Auszug aus dem Sitzungsbuch der Stadt Penzberg

Sitzung des Bau-, Mobilitäts- und Umweltausschusses am 12.03.2024

5.	19. Änderung des Bebauungsplans „Froschholz“ im beschleunigten Verfahren gemäß § 13 a BauGB für das Grundstück Fl. Nr. 1000/78: Billigung nach öffentlicher Auslegung und Beschluss zur erneuten Auslegung	3/039/2024
-----------	---	-------------------

Nachfolgend ist der Planteil des Planentwurfs in der Planfassung vom 02.08.2023 dargestellt:

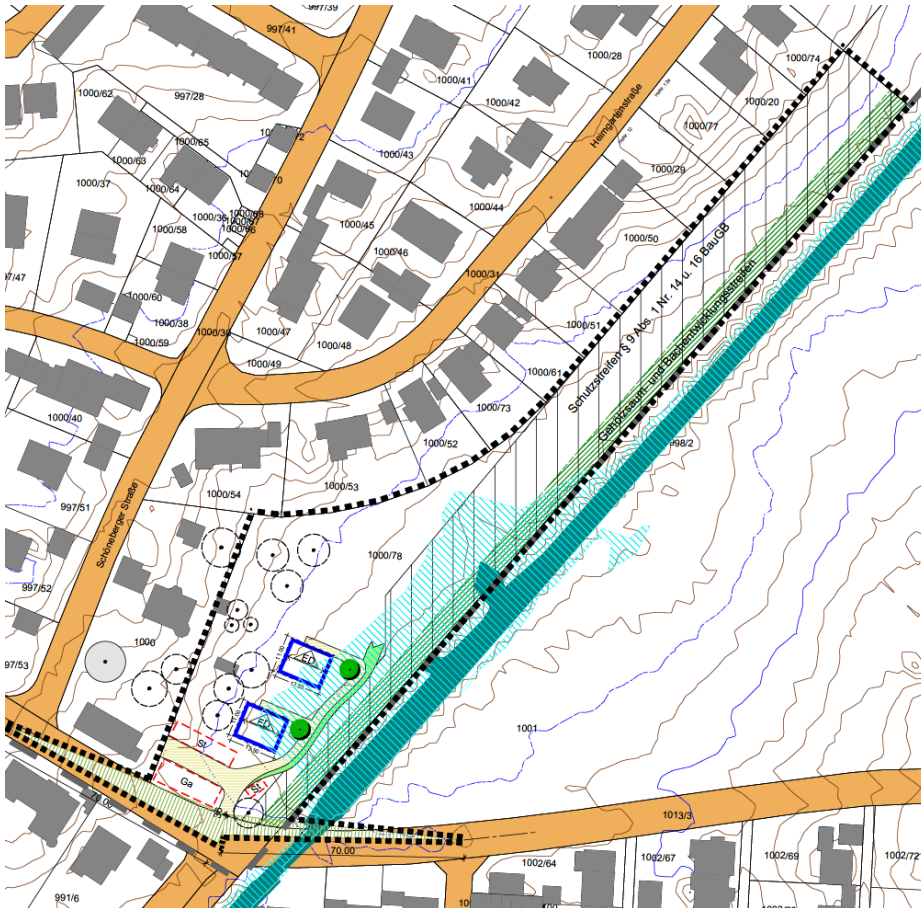
Die beiden Baufenster bitten wir auch im Planteil entsprechend zu kennzeichnen (z. B. mit „GO“ für Grundrissorientierung).

Kennzeichnung der Baufelder

Alle Baufelder sind mit dem Planzeichen 15.6 (Umgrenzung der Flächen für Nutzungsbeschränkungen oder für Vorkehrungen zum Schutz gegen schädliche Umwelteinwirkungen im Sinne des Bundes-Immissionsschutzgesetzes zu kennzeichnen.

IB Bekon: Untersuchung der schalltechnischen Belange – LA23-359-G01-01 – vom 08.02.2024.

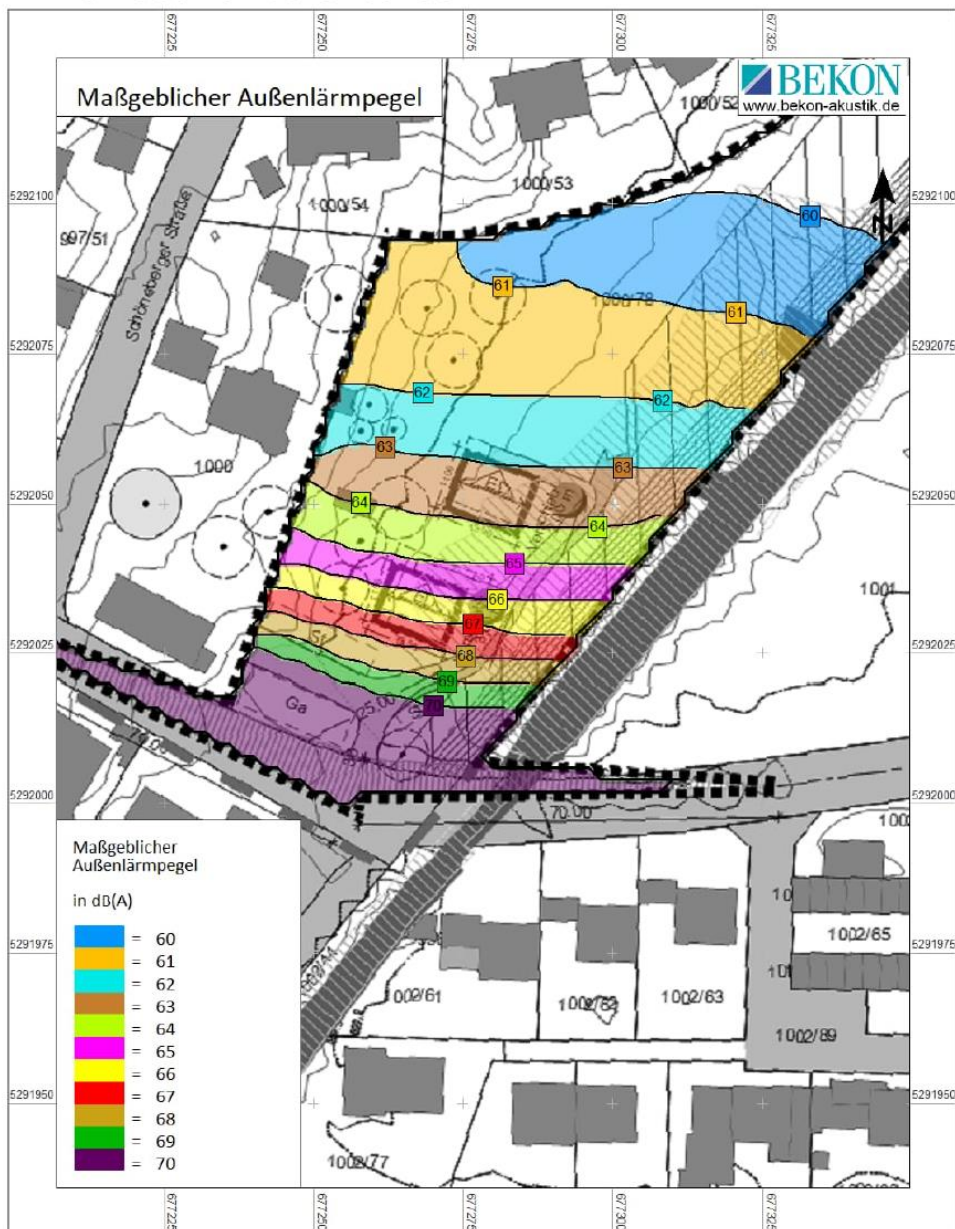
Im vorliegenden Fall liegt die neu geplante Wohnbebauung nördlich der vielbefahrenen, innerörtlichen Fischhaberstraße. Genaue Zahlen zum Verkehrsaufkommen liegen für den

betroffenen Streckenabschnitt nicht vor. In der Verkehrsanalyse der Stadt Penzberg von 2013 wurde mittels einer Erhebung für den östlichen Straßenabschnitt eine Verkehrsbelastung von ca. 3250 Kfz/24 Stunden ermittelt. Eine überschlägige Berechnung unter Ansatz von 3000 Kfz/24 Stunden ergibt bei beiden geplanten Wohngebäuden deutliche Überschreitungen (schalltechnische Orientierungswerte der DIN 18005 für ein Reines Wohngebiet: 50 dB(A)/40 dB(A) tags/nachts) von bis zu 9 dB(A)/11 dB(A) tags/nachts. Da die Immissionsgrenzwerte der Verkehrslärmschutzverordnung für Reine und Allgemeine Wohngebiete identisch sind [59 dB(A)/49 dB(A)], beträgt deren ermittelte Überschreitung nachts noch immer 2 dB(A).

Gemäß den Ausführungen der DIN 18005 ist „bei Beurteilungspegeln über 45 dB(A) selbst bei nur teilweise geöffnetem Fenster ungestörter Schlaf häufig nicht möglich“. Dieser Wert wird selbst beim nördlichen Gebäude (Südseite) noch teilweise überschritten.

Die an der Fischhaberstraße eingezeichneten Garagen, die aber nicht zwingend errichtet werden müssen (Flachdach, Giebeldach, Höhe, ...?), verringern den Verkehrslärm insbesondere für die oberen Stockwerke kaum.

Vom Ingenieurbüro wurden als Ergebnis der schalltechnischen Untersuchung Textvorschläge für den Bebauungsplan sowie die Begründung erarbeitet.

Der Entwurf der 19. Änderung des Bebauungsplans ist folgendermaßen zu ändern bzw. zu ergänzen

Die Grafik aus der Anlage 14.5 ist als Anlage zum Bebauungsplan festzusetzen

14.5 Passiver Schallschutz

Der Bericht mit dem Titel „19. Änderung des Bebauungsplans "Froschholz" der Stadt Penzberg - Untersuchung der schalltechnischen Belange“ der BEKON Lärmschutz & Akustik GmbH mit der Bezeichnung „LA23-359-G01-01“ vom 06.02.2024 ist als Bestandteil der Begründung festzusetzen.

Wir haben die v. g. Bereiche in dem als Anlage beigefügten Lageplan M 1: 1000 (DIN A3) gekennzeichnet als:

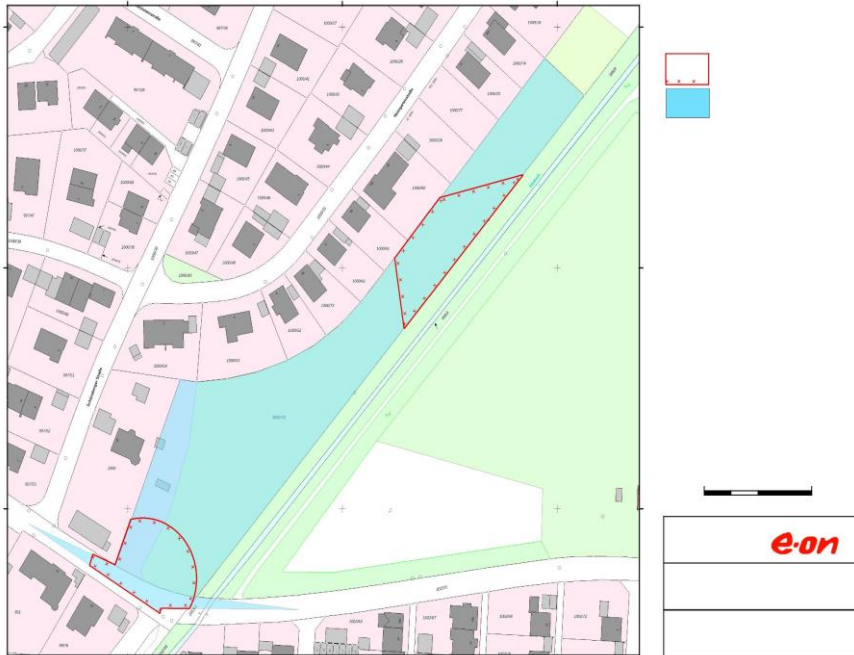
Im nördlichen und südlichen Teil des Geltungsbereichs entnehmen wir den Archivunterlagen Hinweise auf tagesnahen Uraltbergbau, der geplante Bauvorhaben gefährden kann.

„Umgrenzung von Flächen, bei deren Bebauung besondere Vorkehrungen gegen Einwirkungen des früheren Bergbaus erforderlich werden können (§ 9 Abs. 5 BauGB)“.

Diese Kennzeichnung ist in den Bebauungsplan zu übernehmen.

Der Entwurf ist zu ändern, indem in den Planteil folgende Festsetzung aufgenommen wird:

Haus Süd:

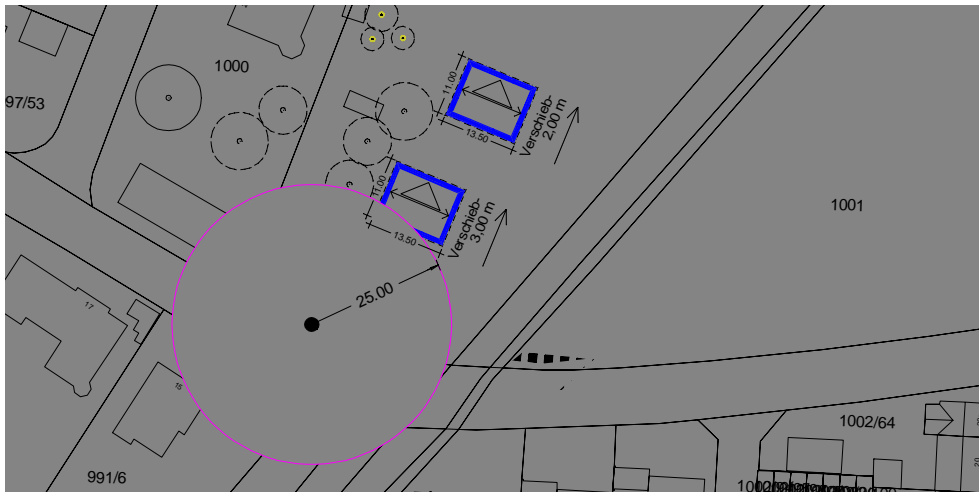
Die von E.ON SE in Ihrer Stellungnahme vom 21.08.2023 dargestellten Bereiche kennzeichnen in etwa die von Altbergbau betroffenen Teilflächen. Insbesondere die südliche Teilfläche, im Bereich der geplanten Wohnbebauung, muss untersucht oder die Lage der geplanten Wohnbebauung angepasst werden.

Der Bauraum des Hauses soll aus dem Einflussbereich des Wetterschachts geschoben werden – etwa 3,0 m nach Nordosten.
